**OPATŘENÍ OBECNÉ POVAHY
MĚSTA BOHUMÍN**

Změna č. 5 Územního plánu sídelního útvaru Bohumín

Opatření obecné povahy č. 3/2009

Změny č. 5 územního plánu sídelního útvaru Bohumín

MAPOVÁ SEKCE: 6-7

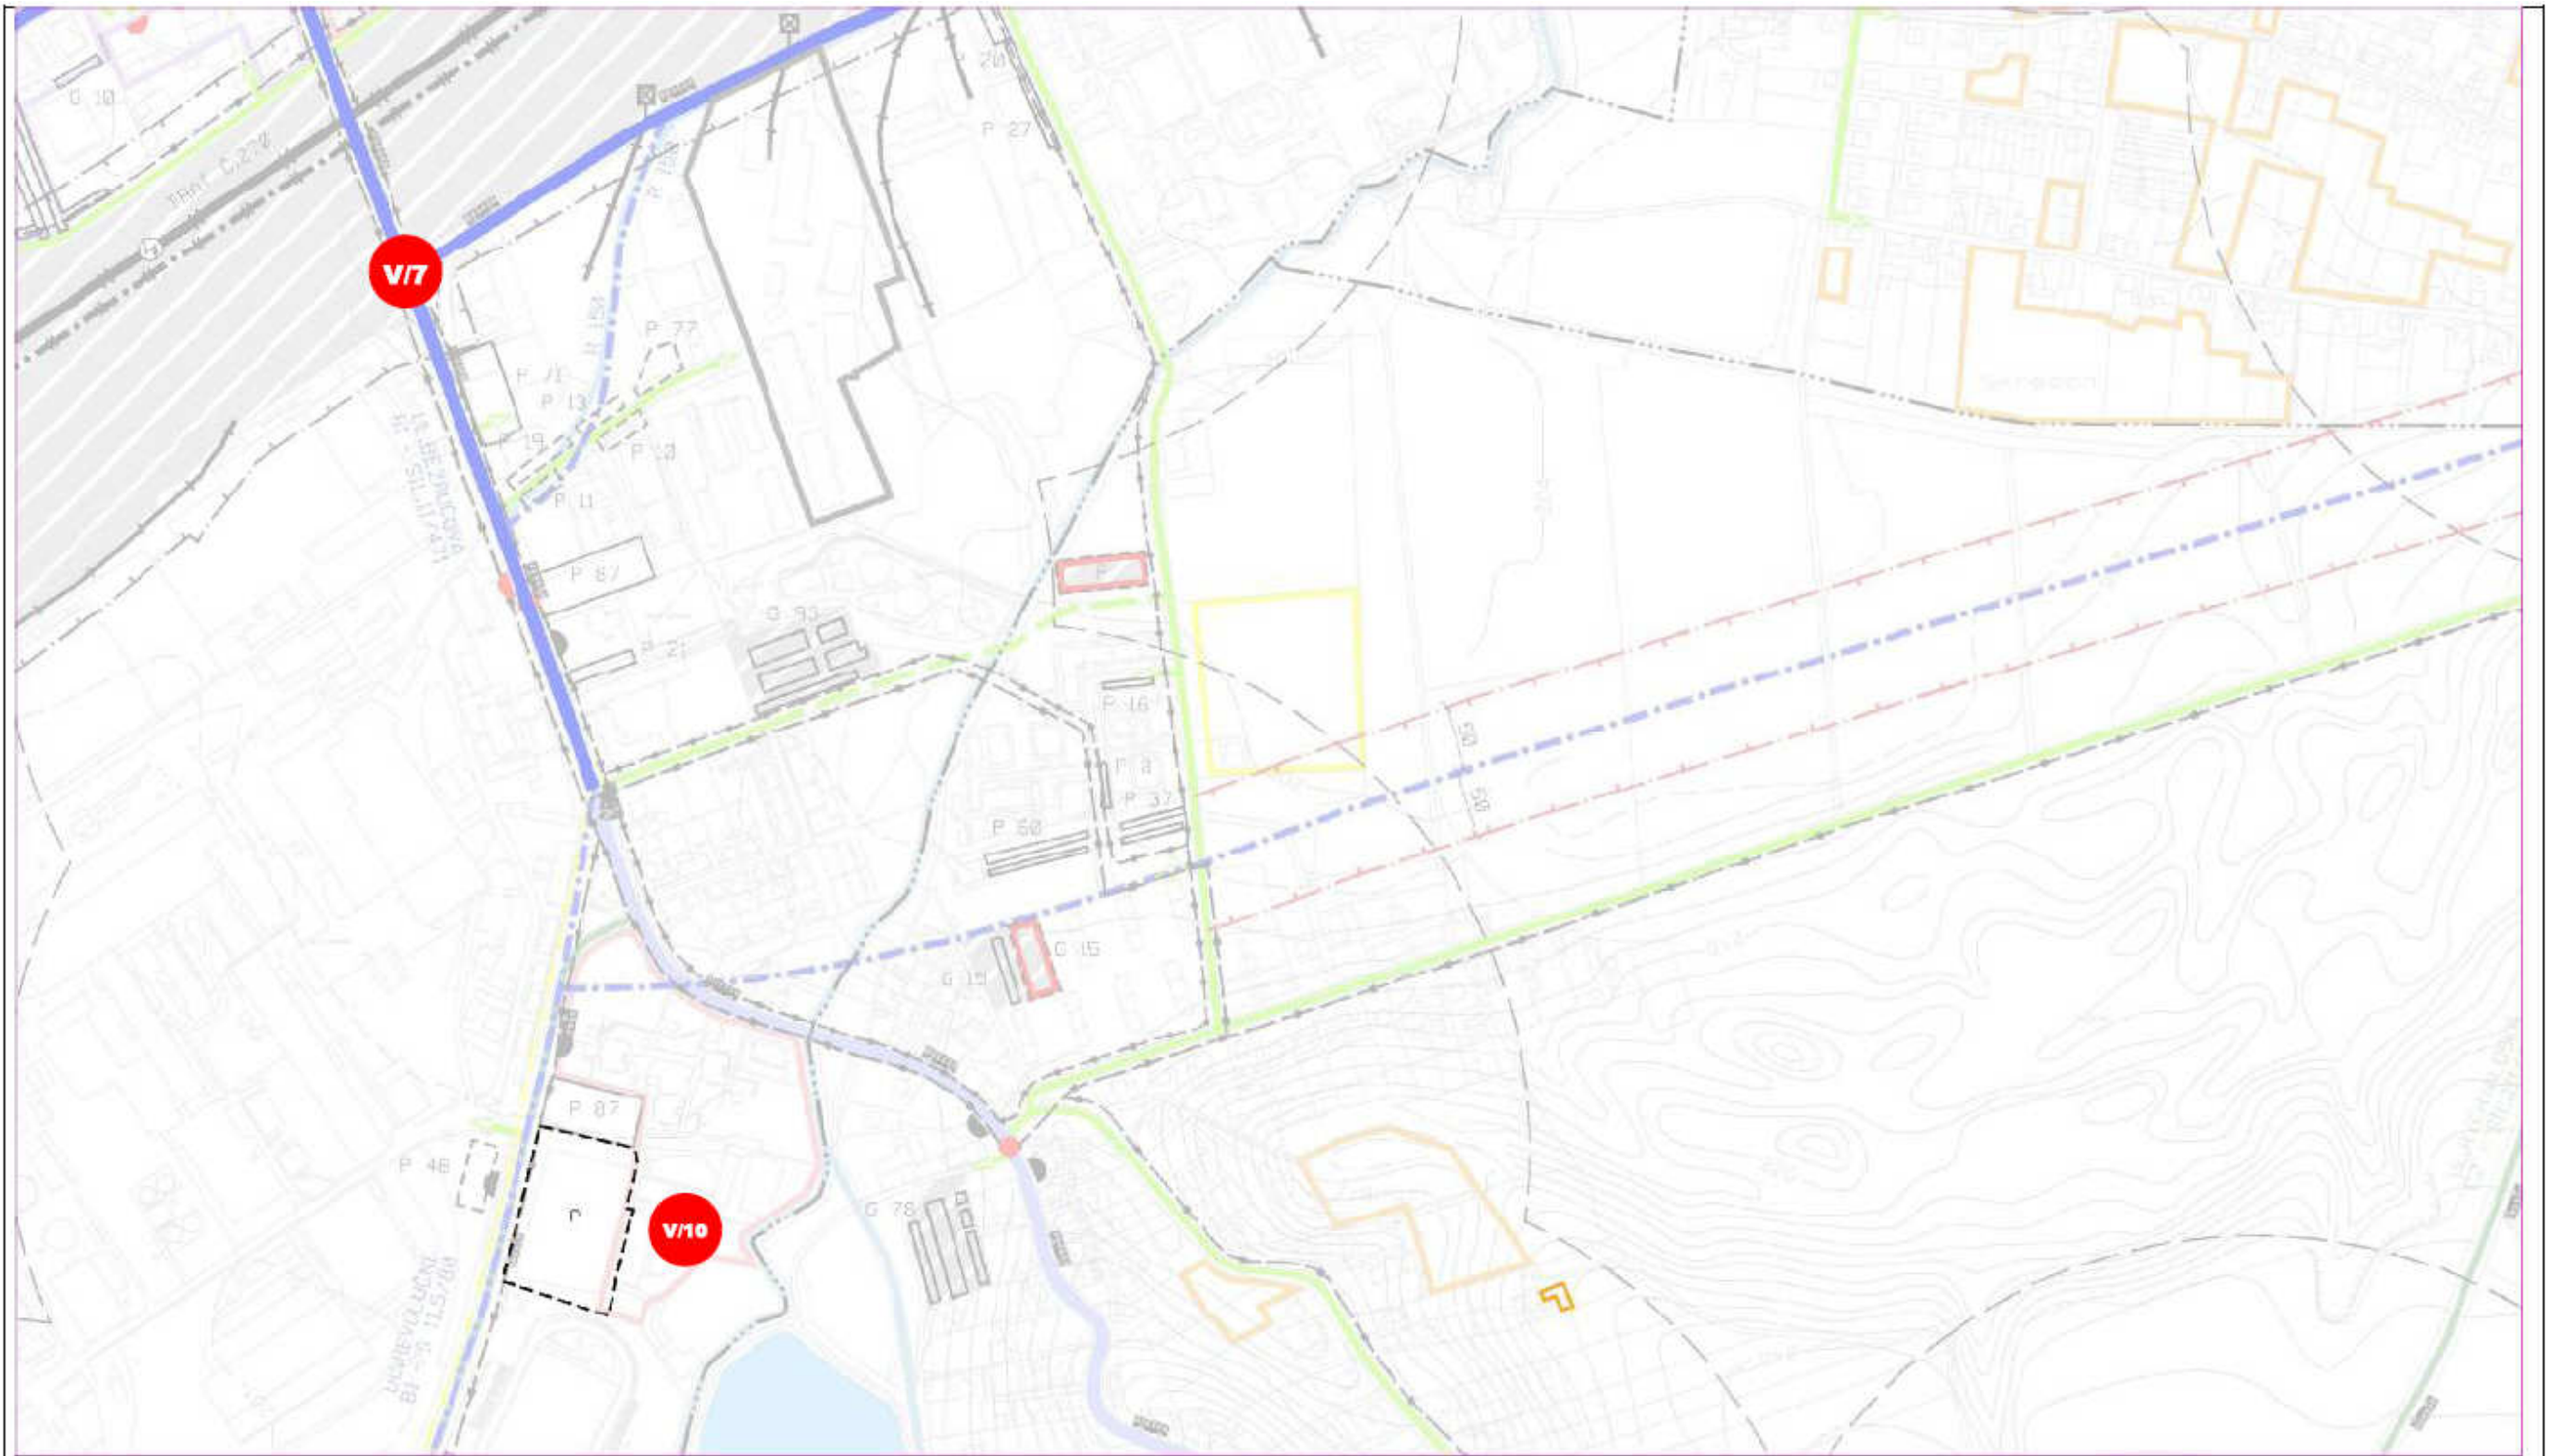
- ZRUŠENÍ PŘELOŽKY SIL II/471 A NÁVRH ÚPRAV SOUVISEJÍCÍCH S TOUTO ZMĚNOU (ZMĚNA FUNKČNÍHO ZATŘÍDĚNÍ KOMUNIKACÍ A NÁVRH DÍLČÍCH ÚPRAV NA STÁVAJÍCÍCH KOMUNIKACÍCH (V7))
-

MAPOVÁ SEKCE: 5-5 MĚŘITKO: 1:5000

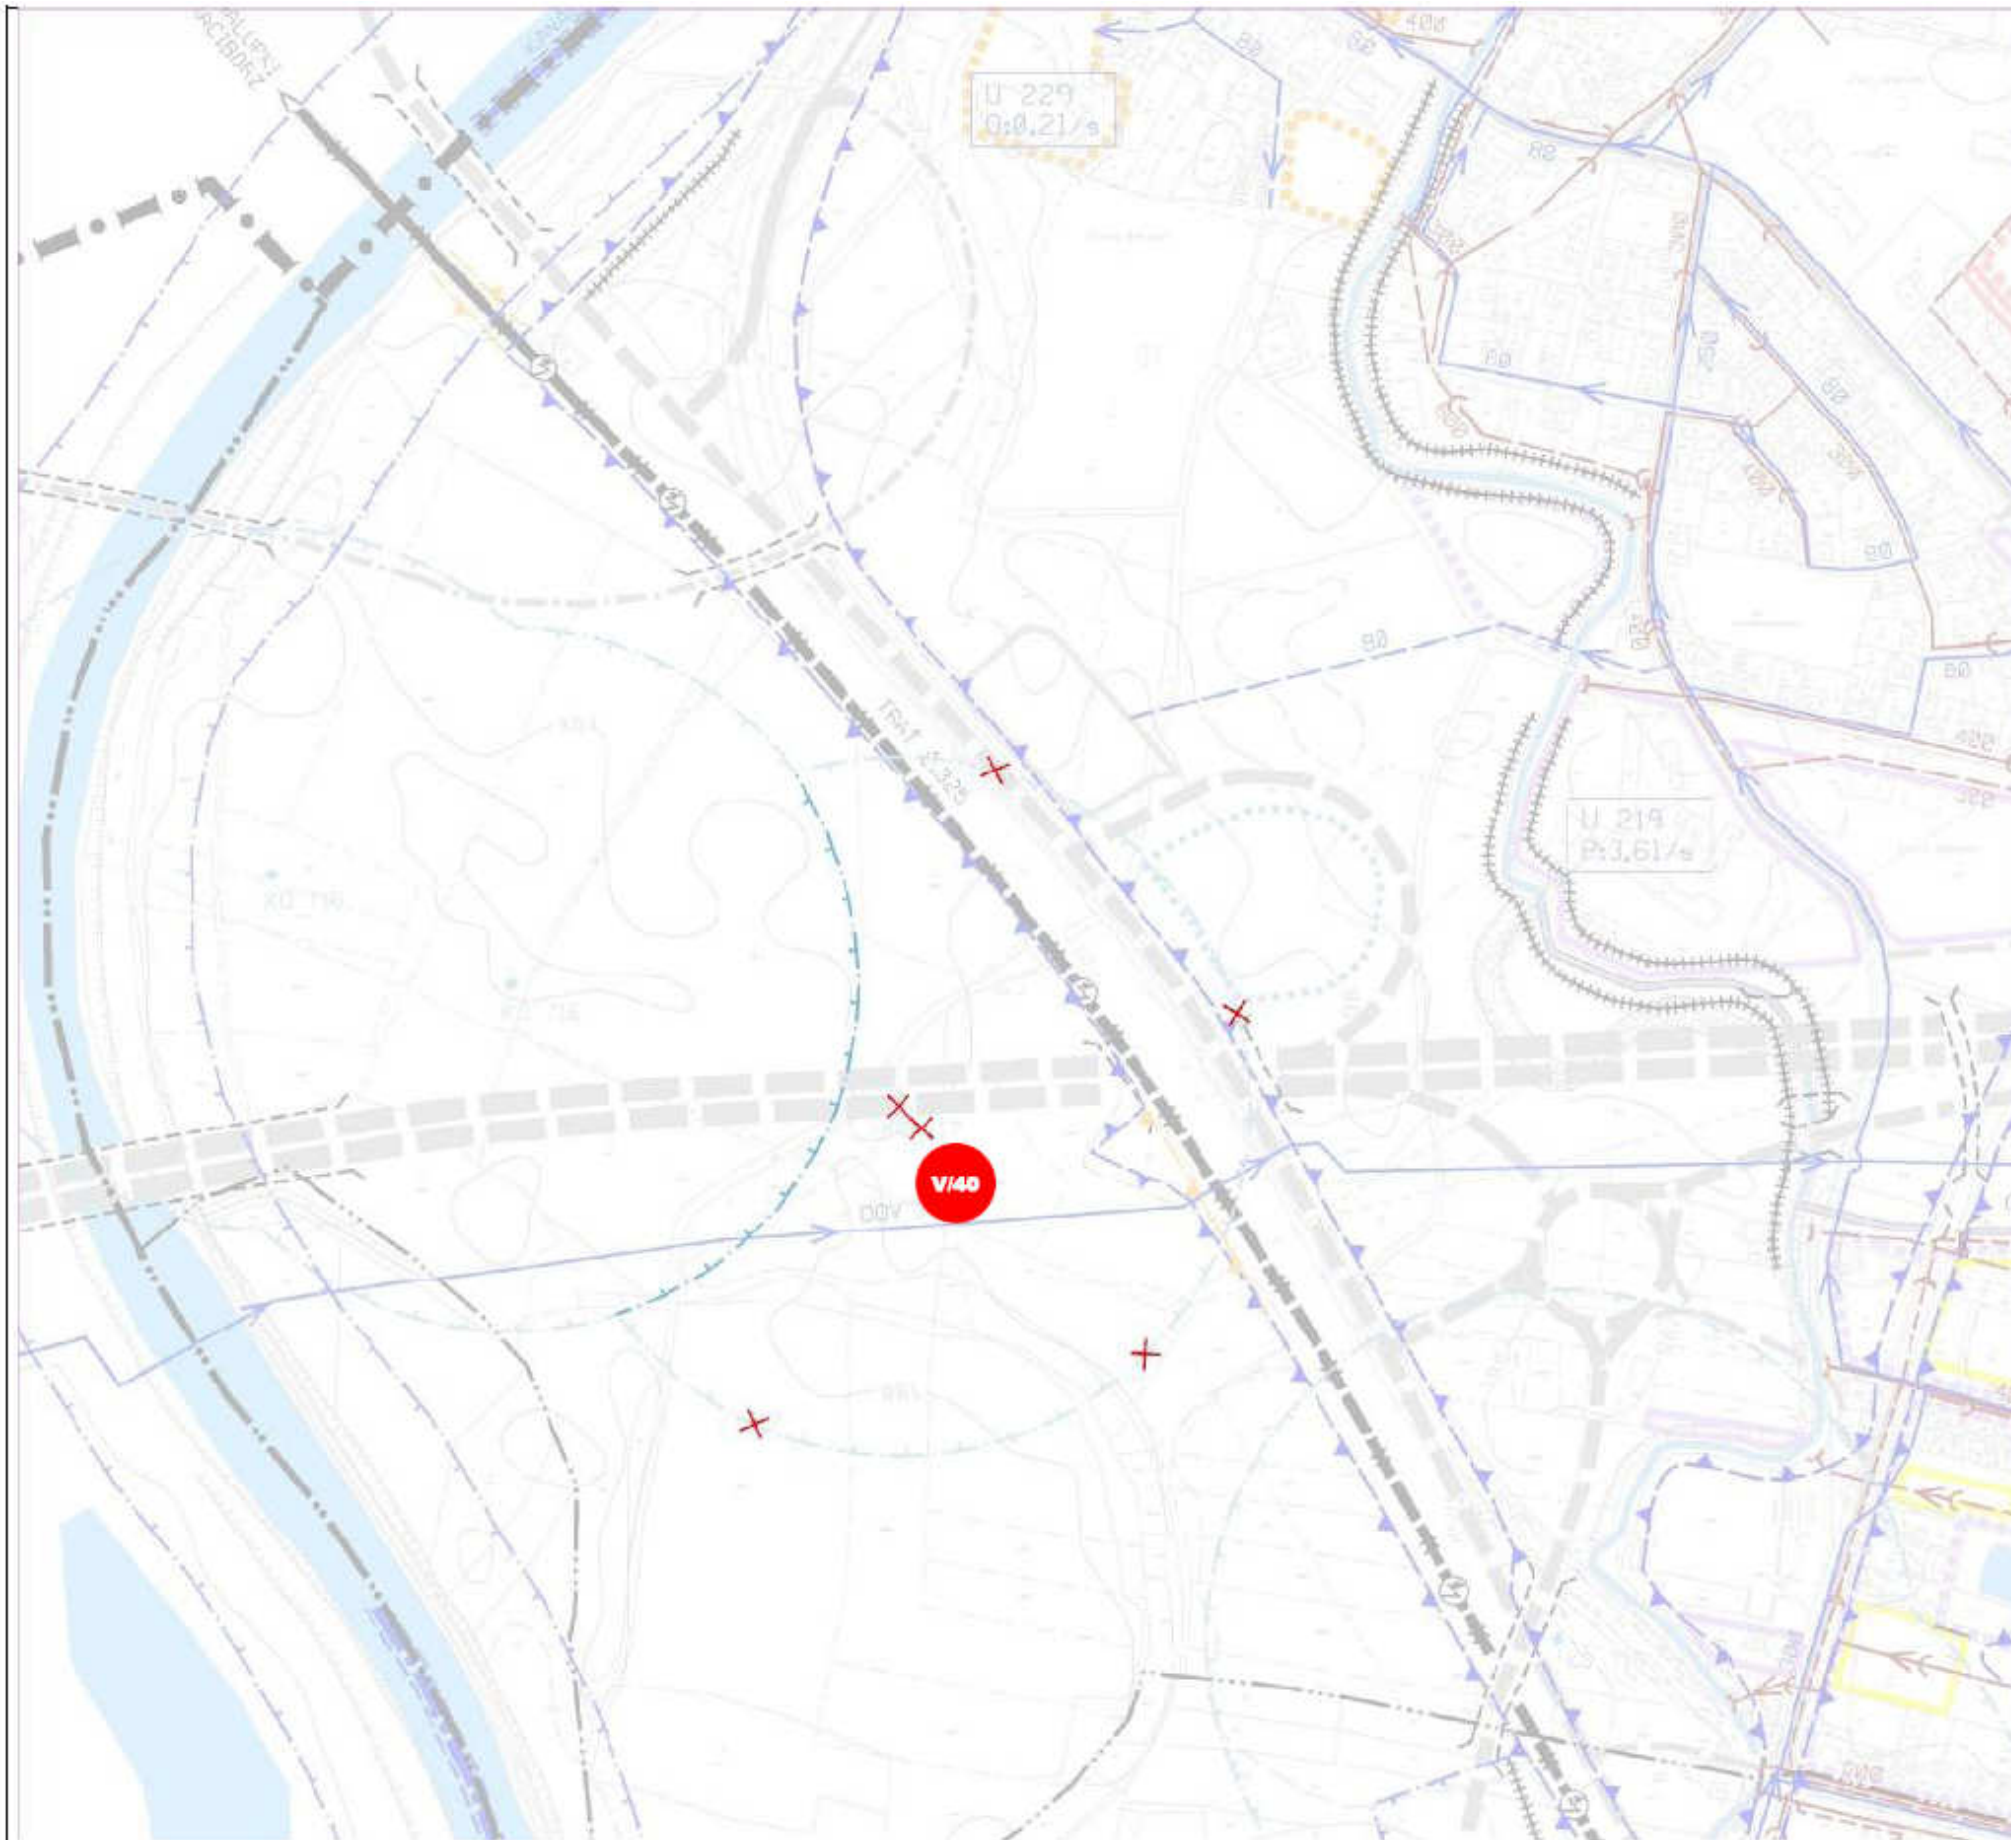
- ZRUŠENÍ VRTU ČHMÚ VČETNĚ OCHRANNÝCH PÁSEM (V/40)

MAPOVA SEKCE: 5-8 MĚRITKO: 1:5000

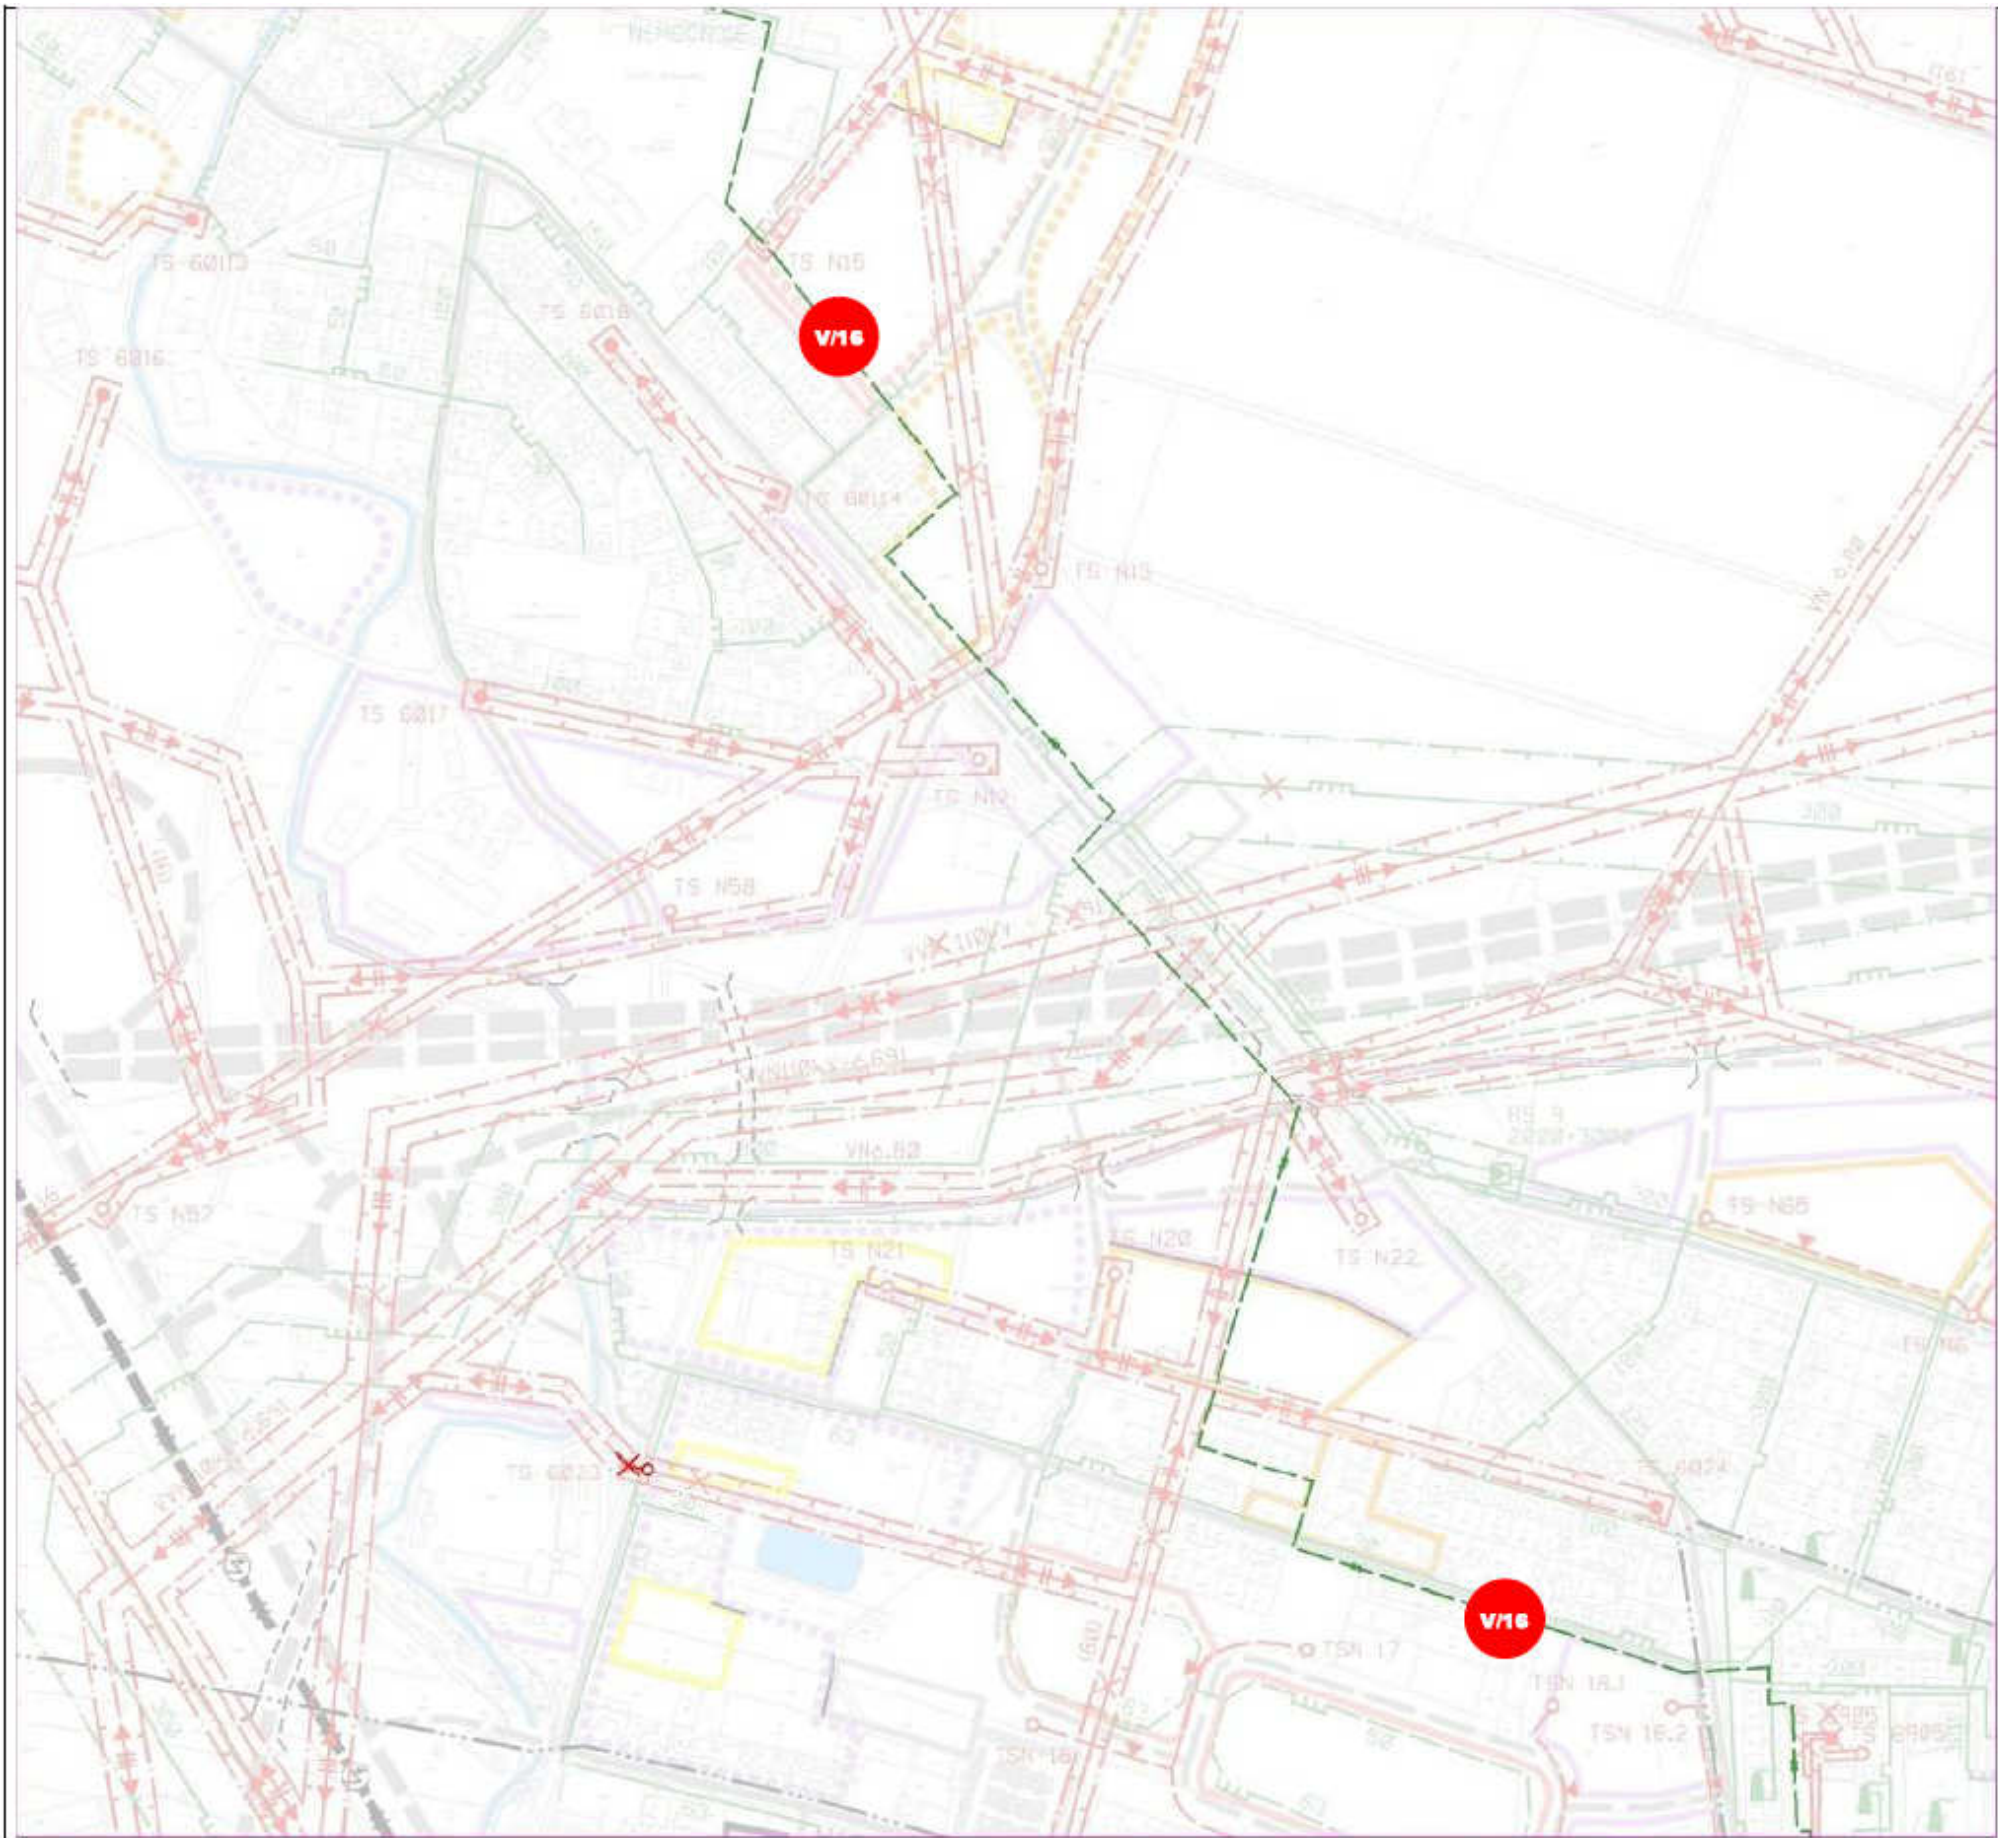
- **NÁVRH DOPLNĚNÍ VODOVODNÍ A KANALIZAČNÍ SÍTĚ :**
